Casquillos del brazo de suspensión

apto para
BMW E53 (X5)

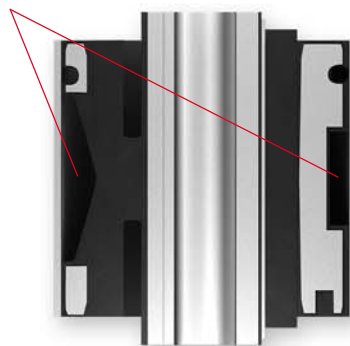
Problema

Pérdida de líquido hidráulico por acción de las fuerzas dinámicas

Efecto

- Vibraciones de la dirección
- Restricción del comportamiento en carretera

Solución

Fabricación del soporte completamente en caucho

Ventaja

- Acaba con el problema de pérdidas de líquido hidráulico
- Vida útil considerablemente más larga
